PA 34.111/2015

Trata-se de solicitação de autorização da MRS Logística para implantação de placa de sinalização no edifício da cabine de Sinais do pátio da Vila de Paranapiacaba, restaurada recentemente.

Imagem 1: Layout da placa de sinalização da Cabine de Sinais

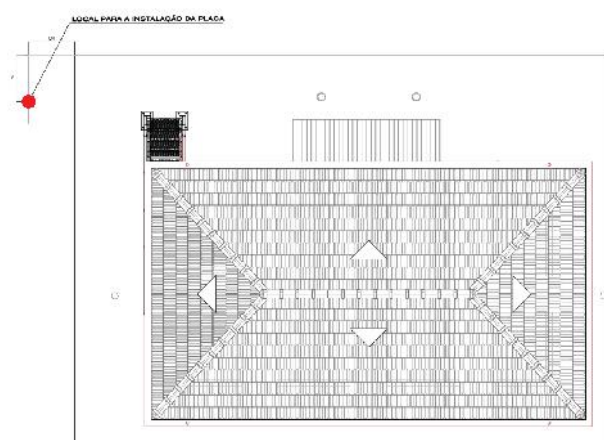
Em análise realizada em conjunto com o Arq. Sidnei de Oliveira Ramos, do Departamento de Gestão de Paranapiacaba e Parque Andreense, do material apresentado temos a manifestar que o layout apresentado está de acordo com o Guia Brasileiro de Sinalização Turística, porém não está de acordo com o padrão estabelecido e aprovado para a sinalização da vila. A placa em questão deve seguir o padrão de placas de “Atrativos Turísticos” do Projeto de Sinalização Turística da Vila de Paranapiacaba, conforme imagem 4.

Observamos que existe um Memorial Descritivo do PSRVP, com a descrição de todas as características do padrão a ser utilizado como base, tais como, dimensões, materiais, detalhamento dos suportes, tipos de tinta e películas, cores, fontes de textos e idiomas. Esse material em meio digital pode ser disponibilizado, assim como orientação de sua utilização, pela Secretaria do Meio Ambiente à empresa responsável pela elaboração do projeto para as adequações necessárias.
